樟柴树2号地块建筑方案调整附图

总图调整说明

地下室调整说明

单体调整说明

总平面布置图 1:500

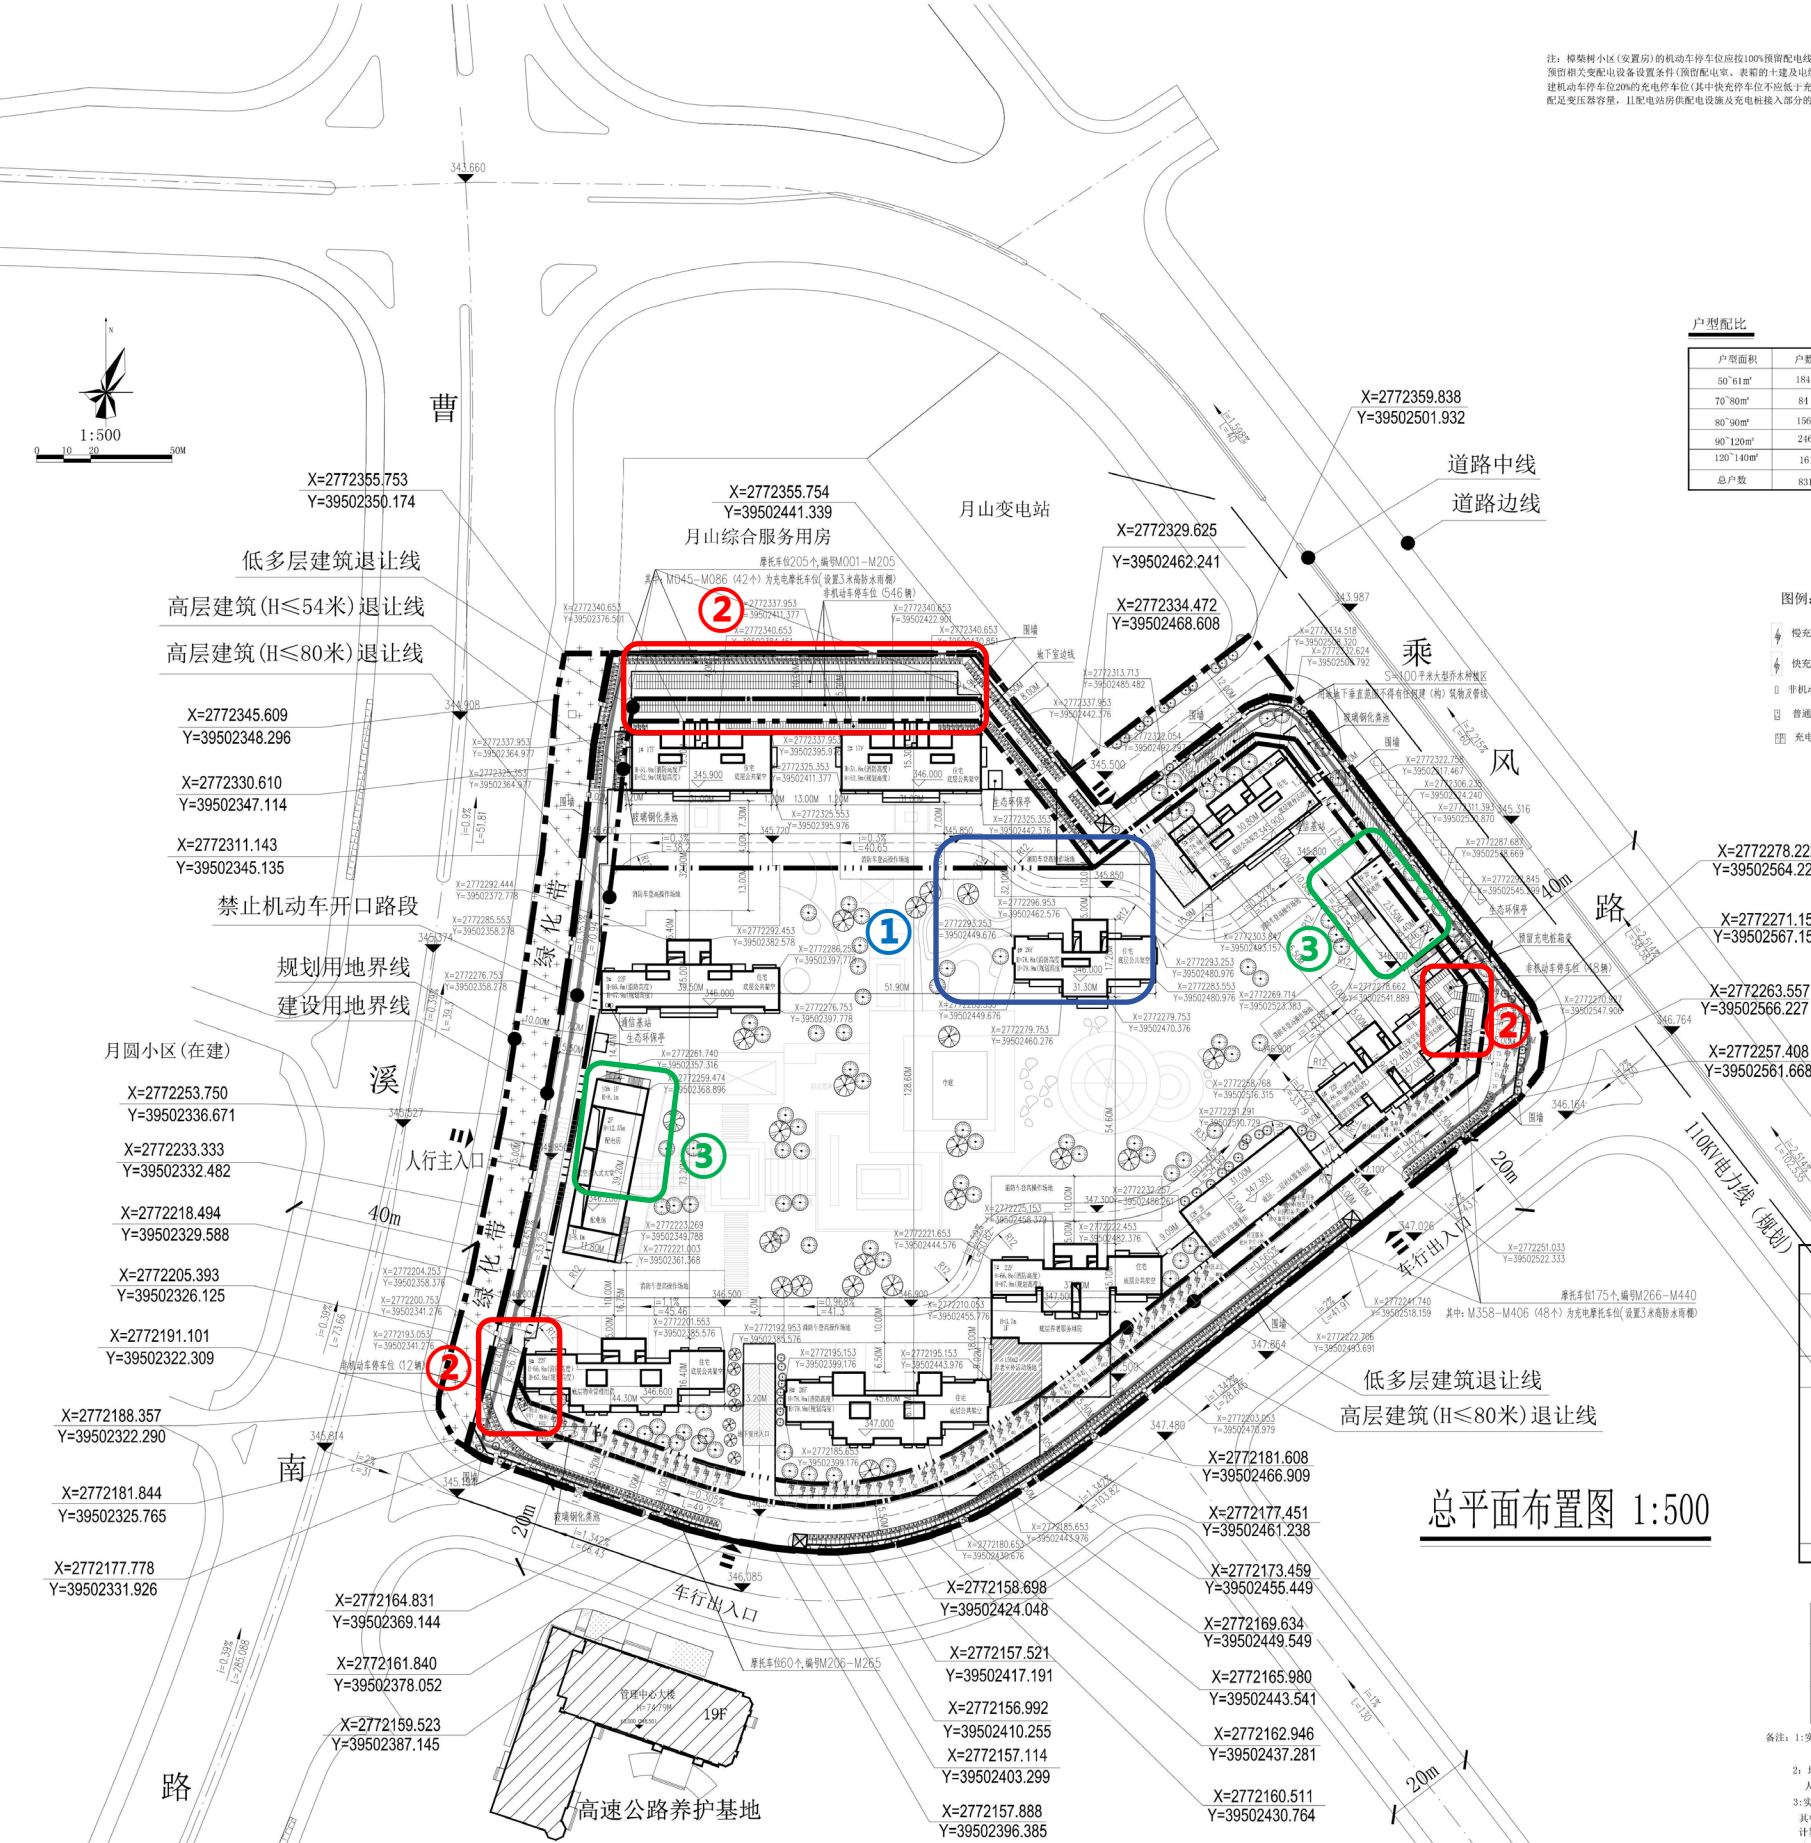
1. 施工图深化阶段，总图消防路网及登高场地因不满足图审的消防要求，需进行相应完善。（根据《建筑设计防火规范》GB 50016-2014（2018年版）7.2.1 高层建筑应至少沿一个长边或周边长度的1/4且不小于一个长边长度的底边连续布置消防车登高操作场地，该范围内的裙房进深不应大于4m。4号楼的消防扑救场地右侧因受汽车坡道影响，导致扑救场地没有与建筑的长边对齐，不满足沿一个长边的要求，因此在左侧增加消防扑救场地，来满足周边长度1/4的要求。）

2. 施工图深化阶段，2 号楼北侧的非机动车停车场地，两侧停车的道路宽度 2 米不满足规范要求 2.6 米，需进行相应完善。（根据《车库建筑设计规范》JGJ 100-2015 第 6.3.3 条要求两侧停车的通道宽度为 2.6 米。）

3.施工图深化阶段，变配电房根据实际功能排布，面积需加大，总图轮廓相应完善。

车道由2米调整为2.6米
停车数由48辆调整为41辆

地下室修改前

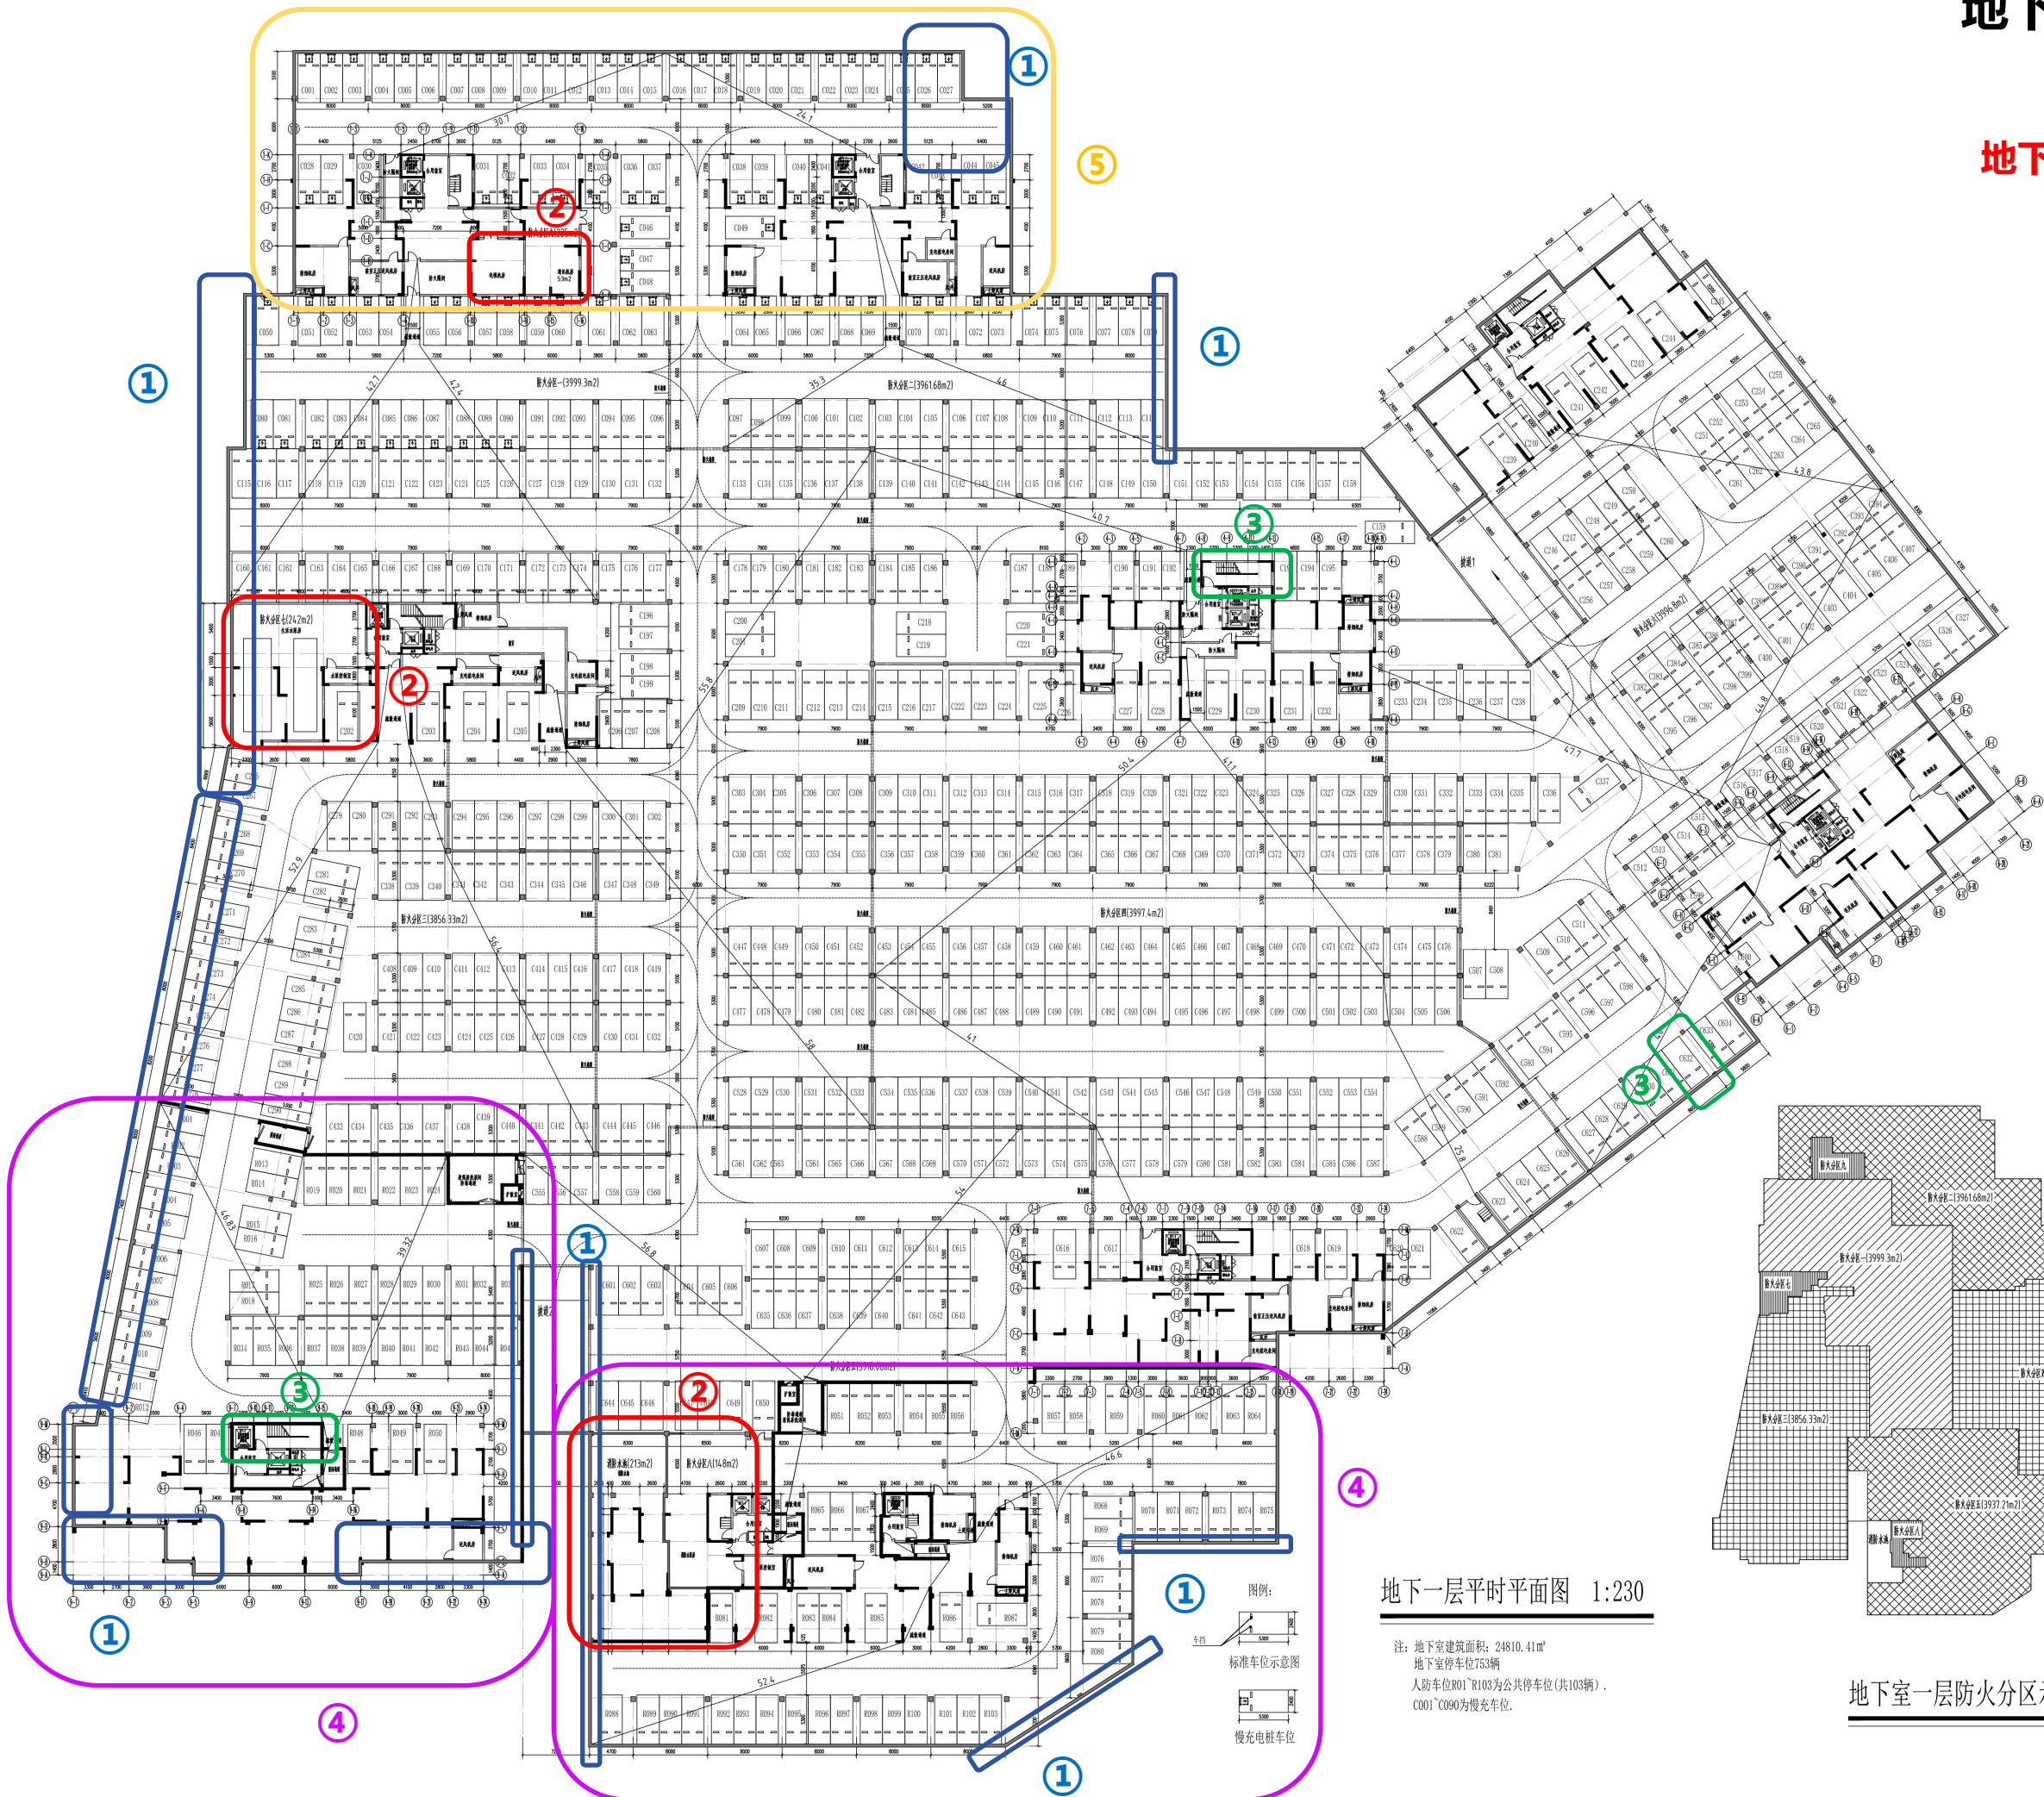
- 1.施工图深化阶段，地下室轮廓相应深化完善。
- 2.施工图深化阶段，生活水泵房、消防水池、消防水泵房、通信机房、电视机房进行深化完善。
- 3.施工图深化阶段，**4#、9#**楼两部剪刀梯均下地下室，**12#**楼两部楼梯均下地下室。（根据《汽车库、修车库、停车场设计防火规范》**GB 50067-2014 5. 1. 1** 汽车库防火分区的最大允许建筑面积应符合表**5. 1. 1**的规定，最大防火分区面积不应大于**4000m2**。因原防火分区面积未考虑汽车坡道面积，导致实际分区面积已超**4000**平方，重新优化防火分区后需要增加疏散楼梯，故新增地下室楼梯。）
- 4.施工图深化阶段，地库人防区根据人防设计需求深化完善。
- 5、施工图深化阶段，完善地下室充电桩数量，并相应设置防火单元（根据《**10kv**及以下电力用户业扩工程技术规范》**DB35_T 1036-2023** 中第**6.6.4**条规定：新建住宅宜配建单相交流充电桩，其充电设施及配套供配电设施建设应符合下列规定:**a)**配电变压器容量应按建筑配建机动车停车位 **30%**的建设比例配置;**b)**低压电缆分支箱、计量箱应按建筑配建机动车停车位 **30%**的建设比例同步建设到位，计量箱至**100%**机动车停车位配电线路的管道和桥架应一次建设到位，停车位应预留交流充电桩安装位置;）。北京华巨建筑规划

场地1-1剖面图

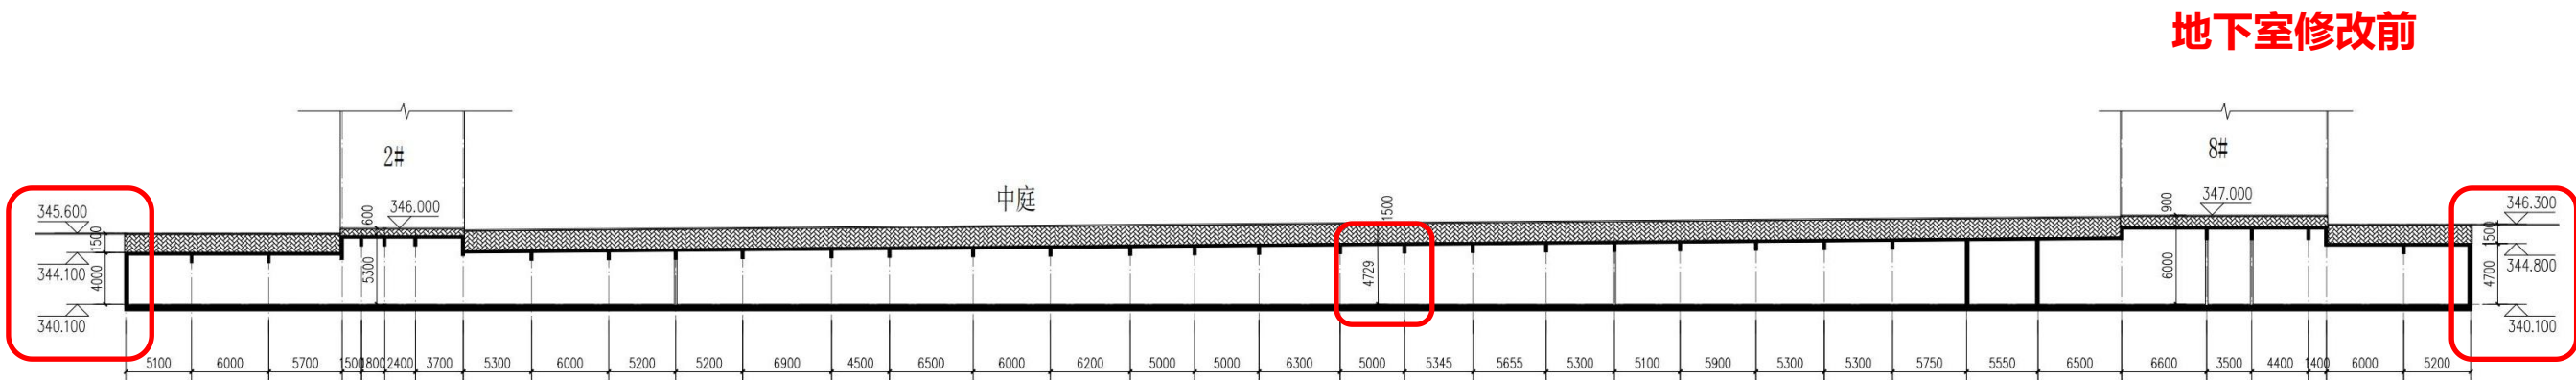
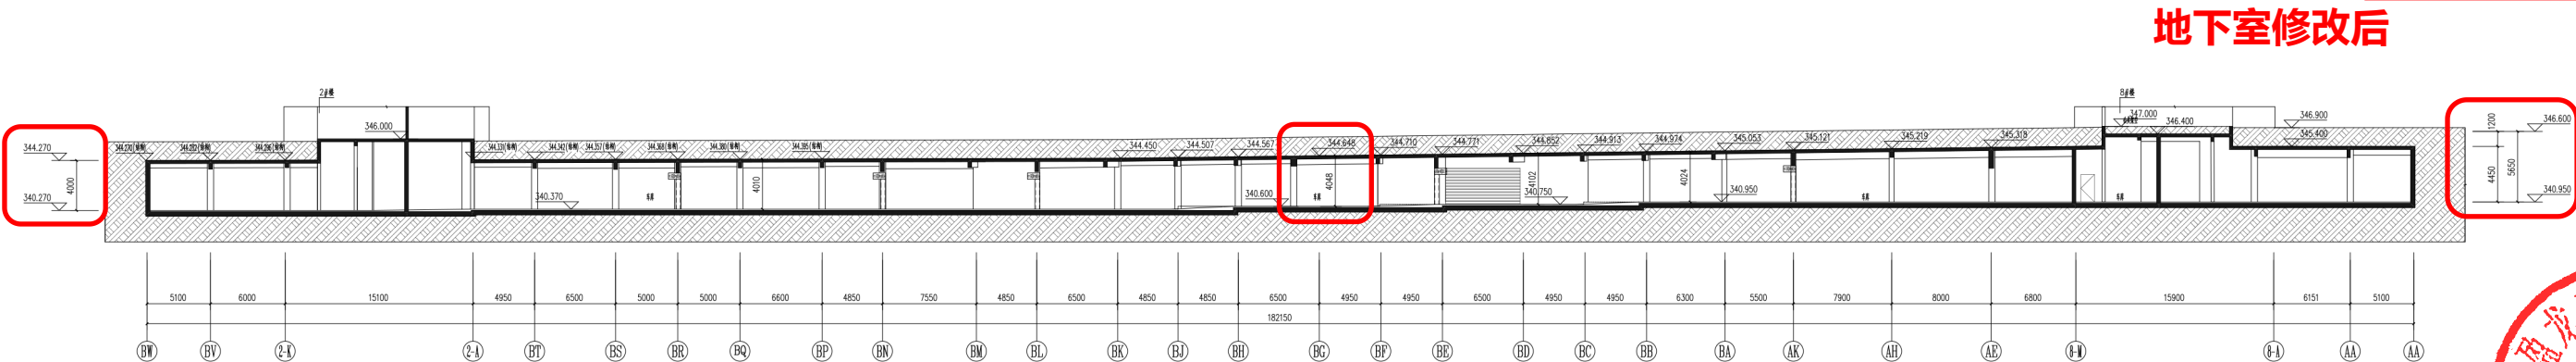
6.施工图深化阶段，地下室底板标高上调（根据室外道路地形及标高调整地下室底板标高，方便地下室排水以及减少地下室开挖）。

1#楼首层修改前

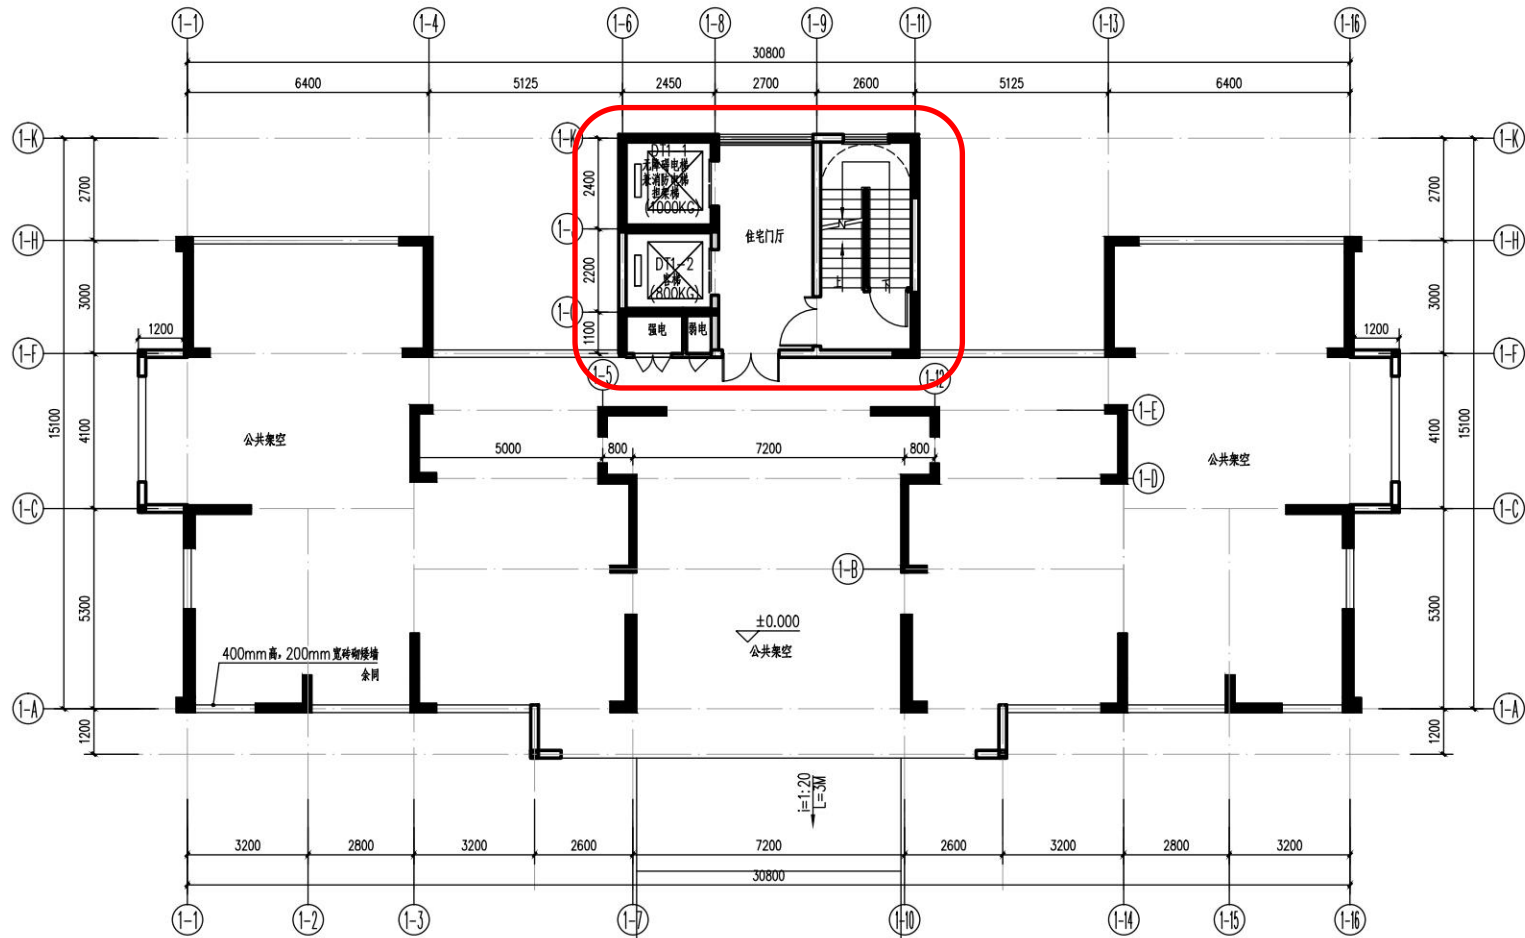
1. 施工图深化阶段, 根据GB55037-2022《建筑防火通用规范》7.1.10 第3条“地下楼层的疏散楼梯间与地上楼层的疏散楼梯间, 应在直通室外地面的楼层采用耐火极限不低于2.00h且无开口的防火隔墙分隔;”

因此住宅首层地上、地下楼梯在楼梯间增设防火墙分隔, 设置独立出口, 楼梯间增加外开门, 如下图所示, 涉及楼栋1#、2#、3#、4#、5#、6#、7#、8#、8#、9#楼。调整说明以1#、5#为例, 其余楼栋调整余同。
